**Fra:** johannes.vedelden@multiconsult.no  
**Sendt:** mandag 14. januar 2019 14:38  
**Til:** Alexander Helle  
**Emne:** RE: Rylandshøgda  
**Vedlegg:** Rydlandshøgda vegflater rev.sos

**Emne:** Rylandshøgda

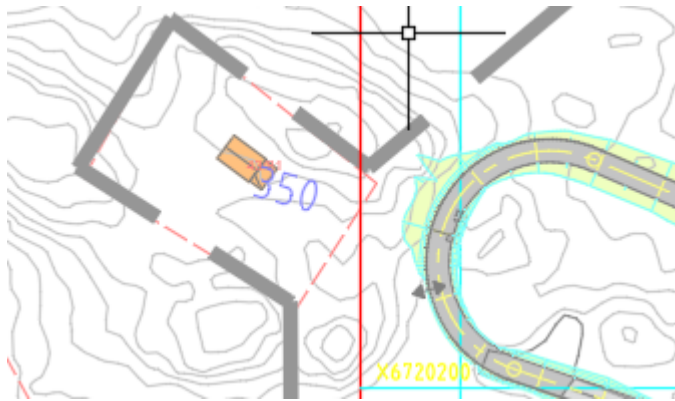
1. veg 61000  
er det moegeleg å flytte pila lenger nordover. For meg ser det ut til at det vil kunne gje litt større spelerom i forhold til linjeføring for tilkomstveg til tomta

## 2. Veg 64000

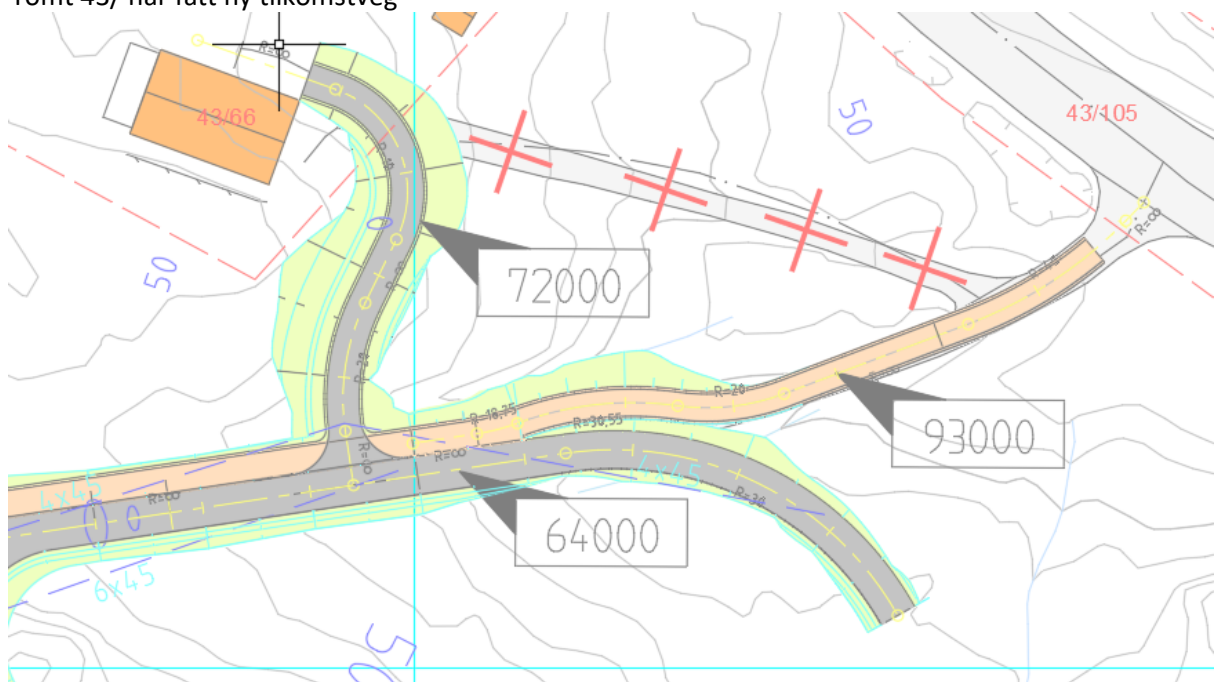
- A) Veg 64000 har fått ensidig fortau på hele lengden. Horisontalgeometri av vegen ble ikke endret. Vertikalgeomtri ble justert ved overgang til eksisterende veg. Lengdefall ble tilpasset litt mer til eks. veg. I dette tilfelle vi vi få 10% lengdefall. Dette er relativt bratt, men blir akseptert for atkomstveger vanligvis.
- B) Fortau blir tilkoblet til eks veg og føres til Fylkesvegen
- C) Eksisterende tilkomst til 43/66 ble stengt
- D) Tomt 43/ har fått ny tilkomstveg

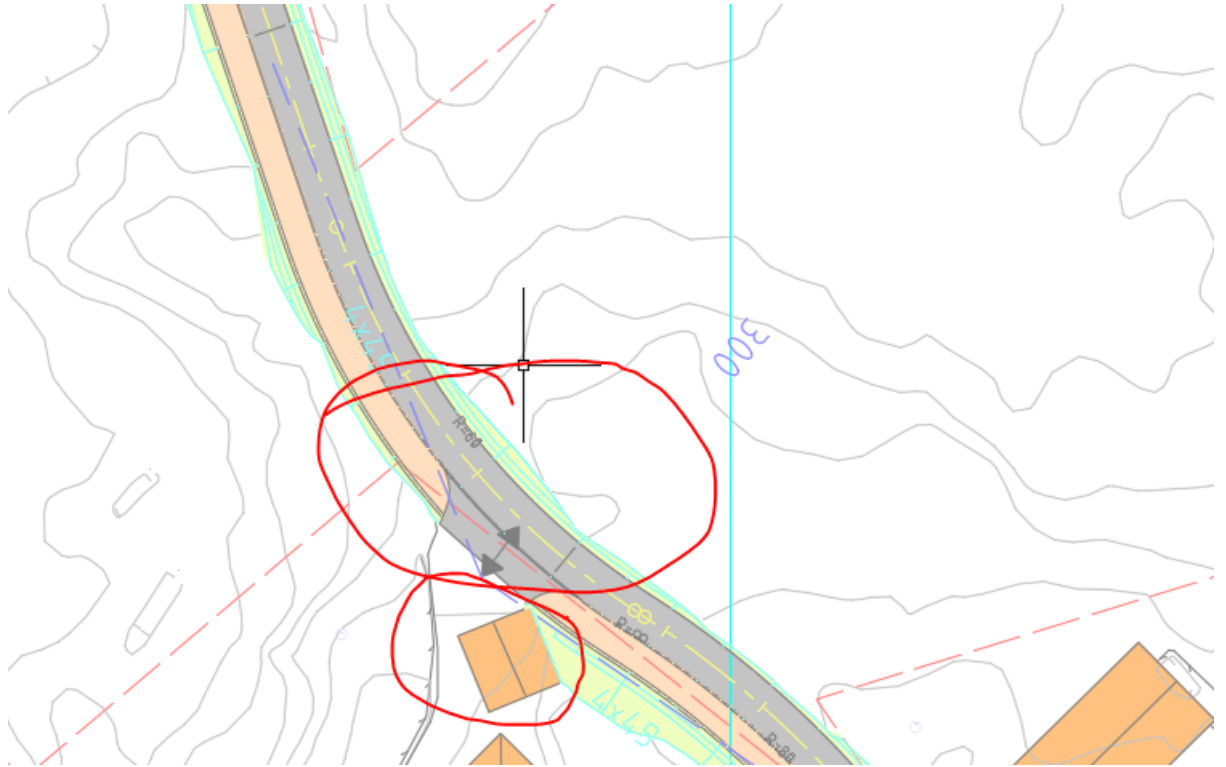
- E) På grunn av etablering av fortau langs veg 64000 måtte gjennomføres en liten linjekorrektur mellom profil 260 og 310 for å unngå riving av garasje på tomte 43/95. opprinnelige kurveradius på 40 m ble erstattet med radius  $R=60m$ .

Endring av veger ved B2:

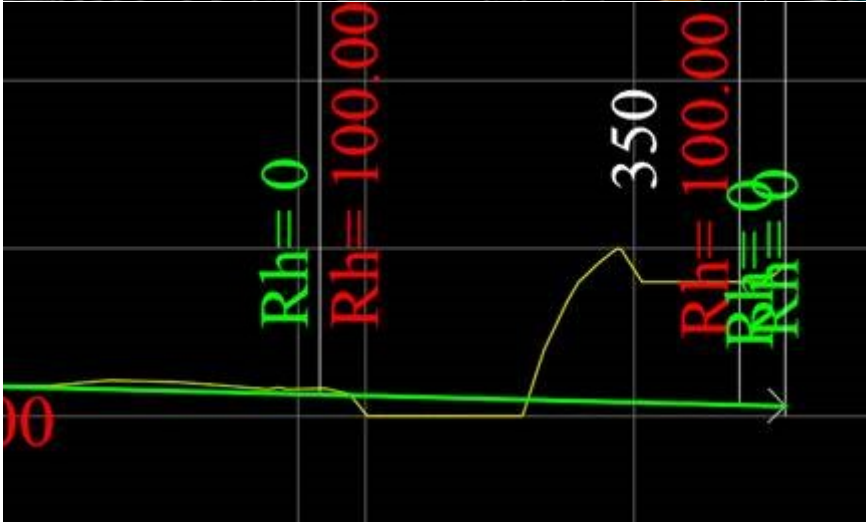
Jeg har sett på veglinjer slik at eiendom 43/81 vil få tilkomst. Horisontalgeometrien ser ukritisk ut, men vertikal blir det faktisk umulig å komme opp til tomtet.

Etter grunnkartet – som foreligger som prosjekteringsgrunnlag – ligger tomtet ca. 3m høgere enn enden av eksisterende veg. Dette ville bety at veien må stige om 3m på 30m lengde. Dette er ikke realiserbar. Likeså kan ikke etableres kryss i dette område.

Hvis terreng høyder som vist i grunnkart er korrekt, må det finnes en alternativ løsning. Ev. kan etableres vegtilkomst fra nordsiden (som vist i skissen sist). Men dette påkrever endring av reguleringsgrensen.

Eller er det mulig at terrengnivå av eiendomen ligger litt lavere enn vist på grunnkart (etter høydejusteringer kanskje). I dette tilfellet trengs noen informasjon om endret terreng.
